GOVERNAMENT DE VALÈNCIA
SERVICI DE PLANEJAMENT

Estudio de Detalle de la Manzana Blasco Ibáñez, Gómez Ferrer, Menéndez Pelayo y Jaume Roig

ESTUDIO DE DETALLE DE LA
MANZANA BLASCO IBAÑEZ,
GÓMEZ FERRER, MENENDEZ
PELAYO y JAUME ROIG

o
C29

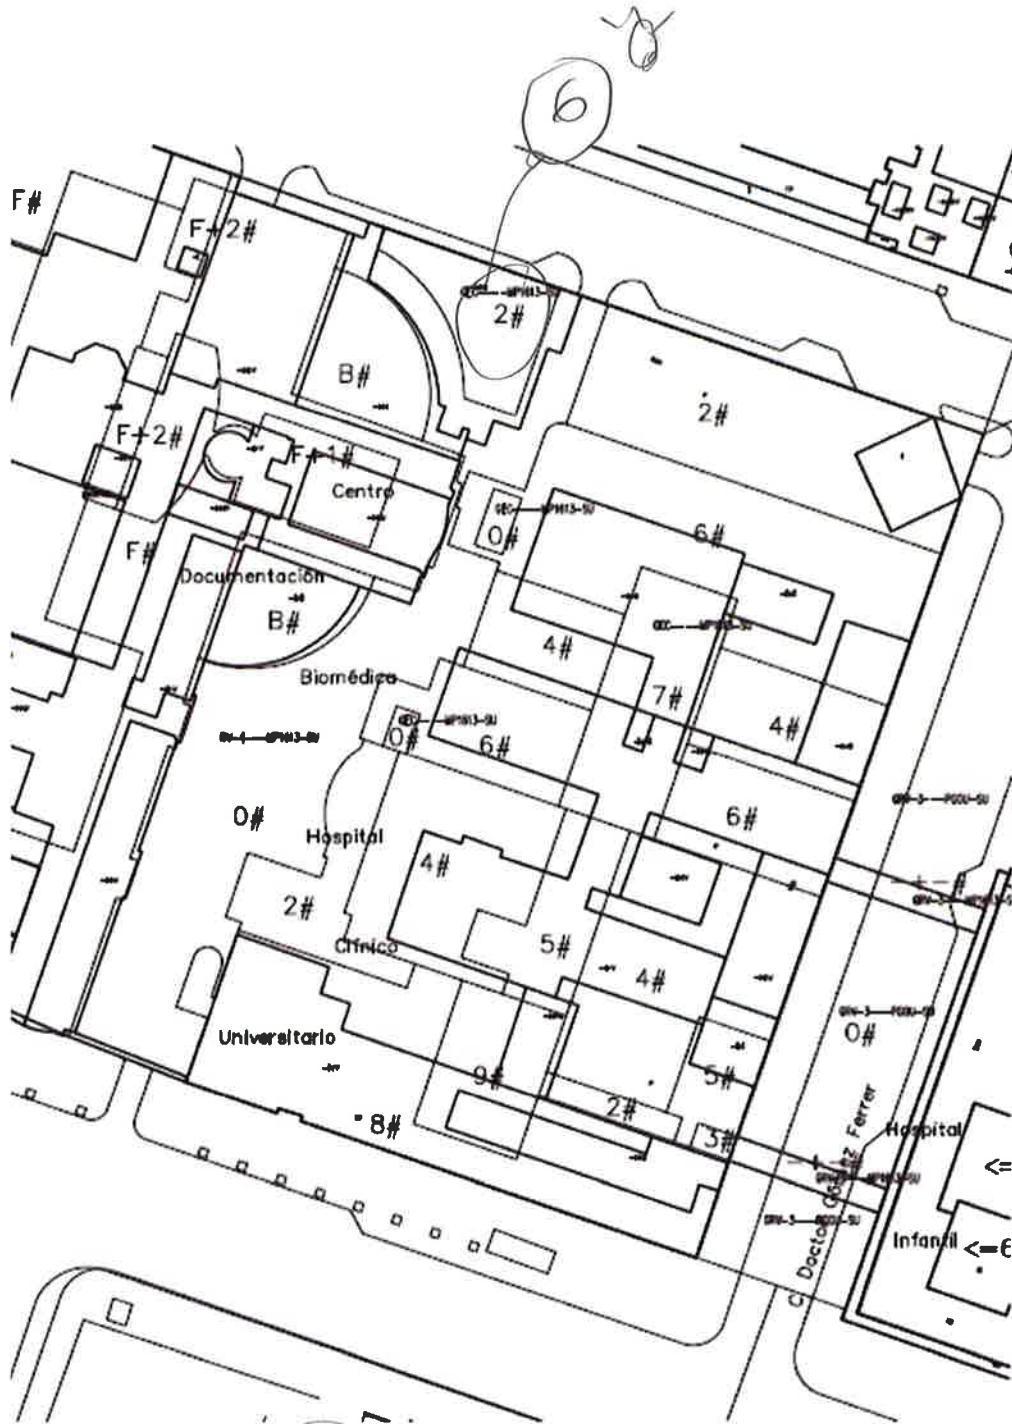
No se ve nada...

¿?

Zonas de actuación implantadas en la manzana.

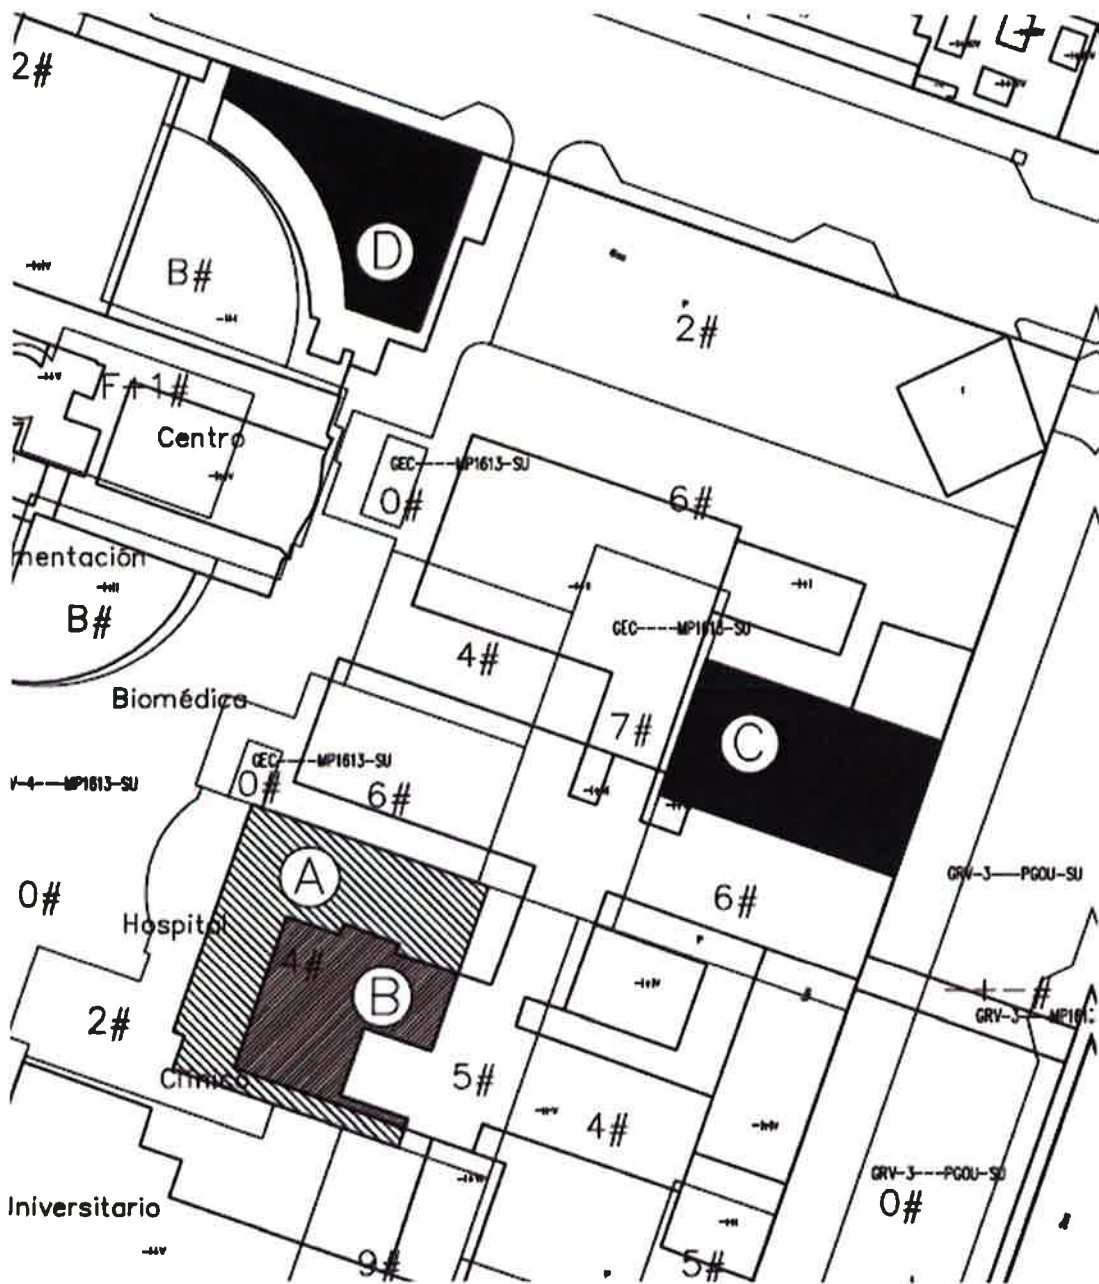
Edificabilidad?

INF-01 Información. Ordenación vigente → SOTRIB C.

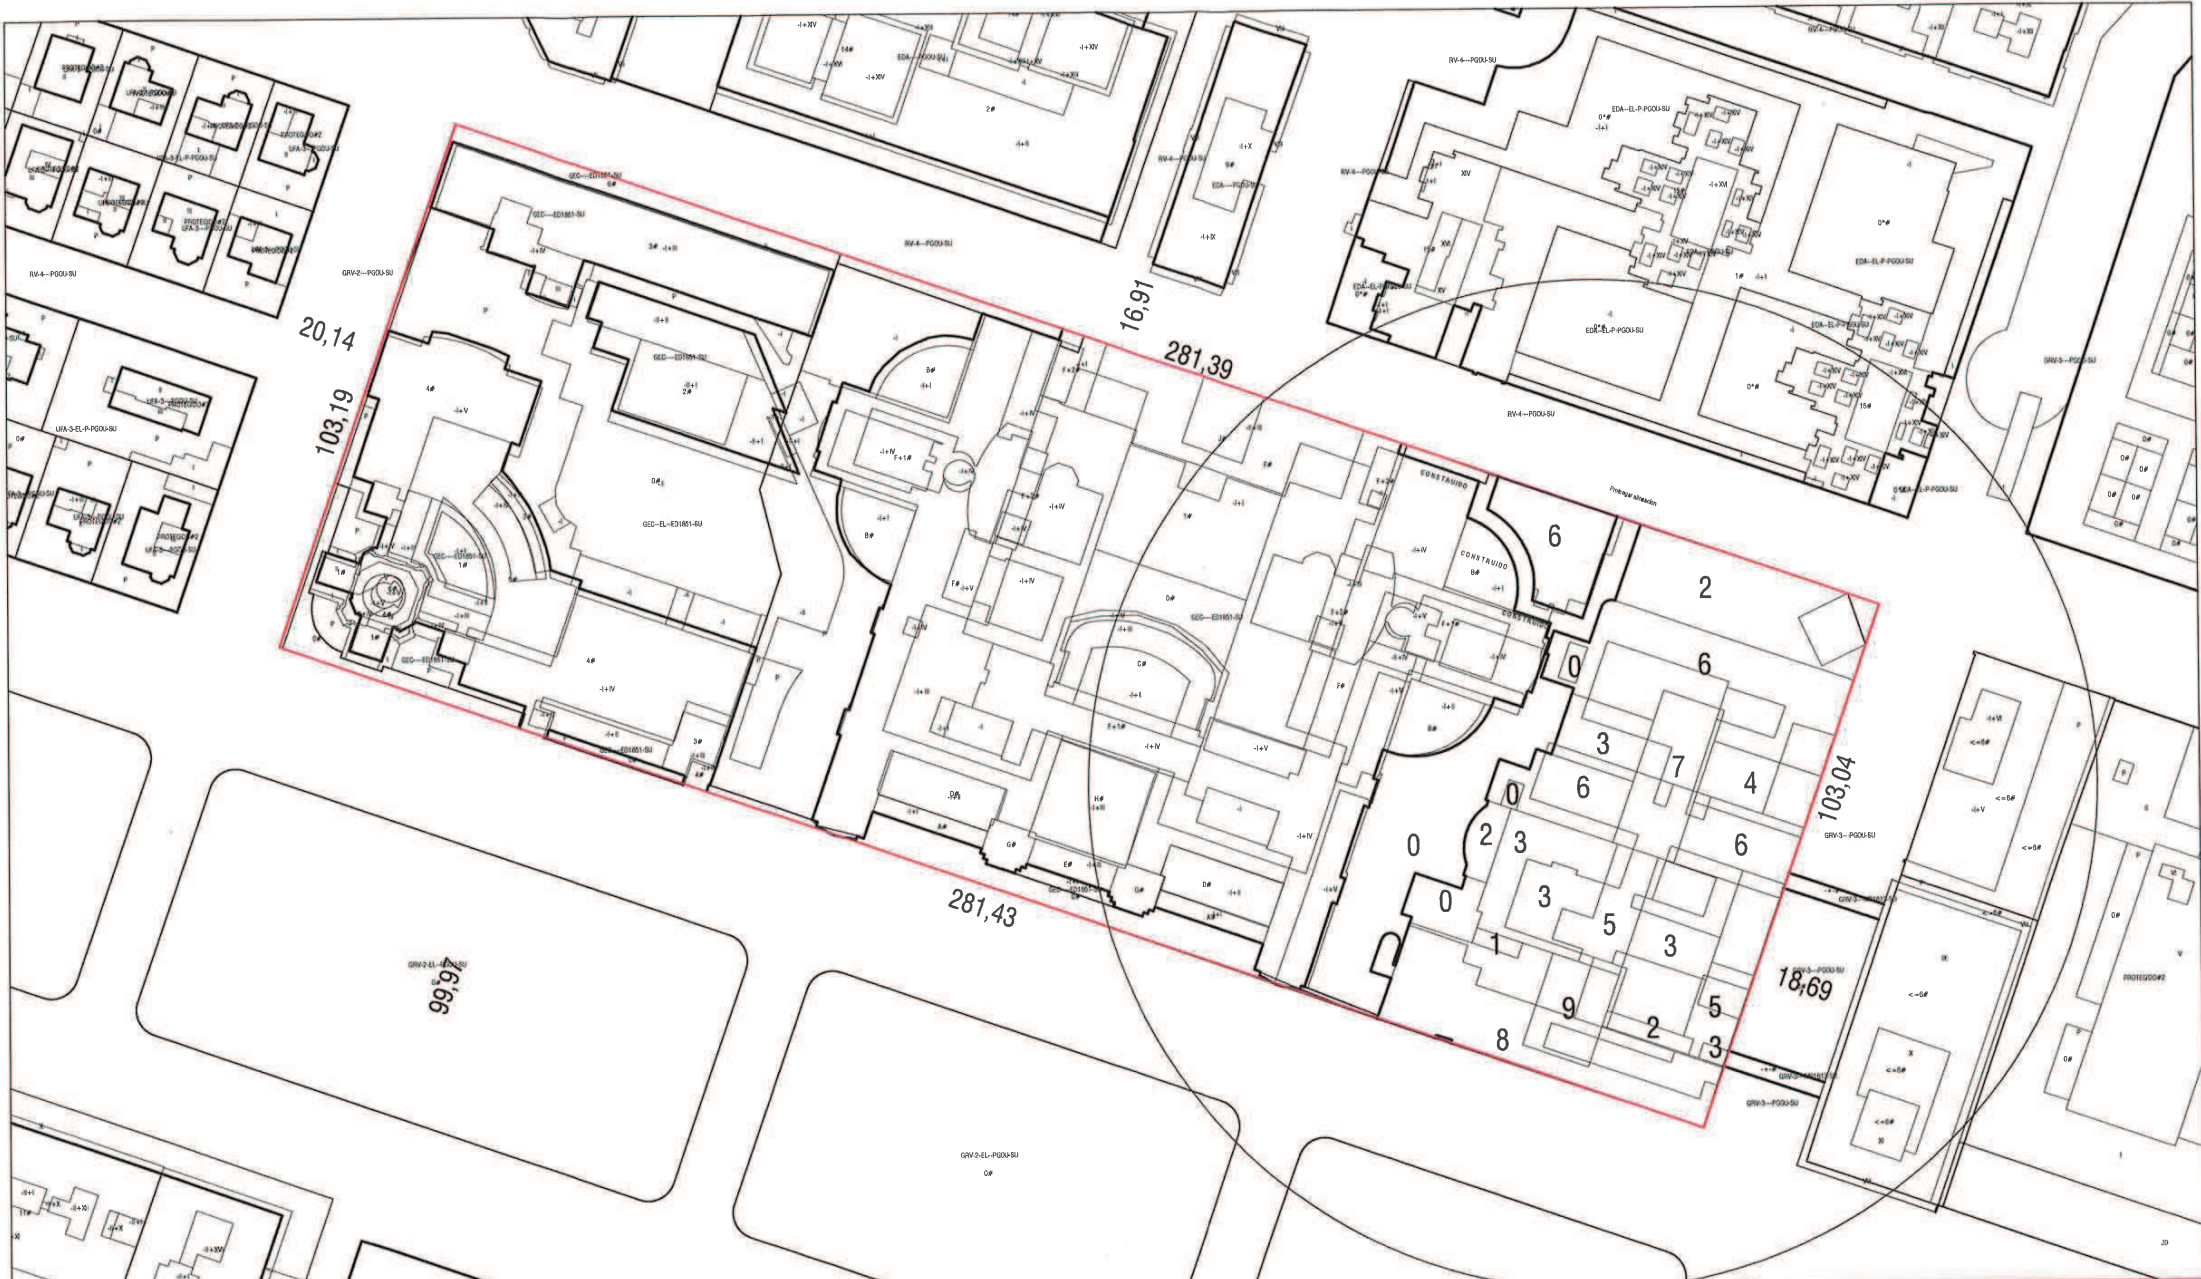
INF-02 ORD-01 Ordenación. Zonas de intervención

ORD-02 Ordenación. Modificada → SOTRIB C.

ORD-01 - SOTRIB B

ANÁLISIS e integración paisaje urbano.

(sobre líneas oficiales).
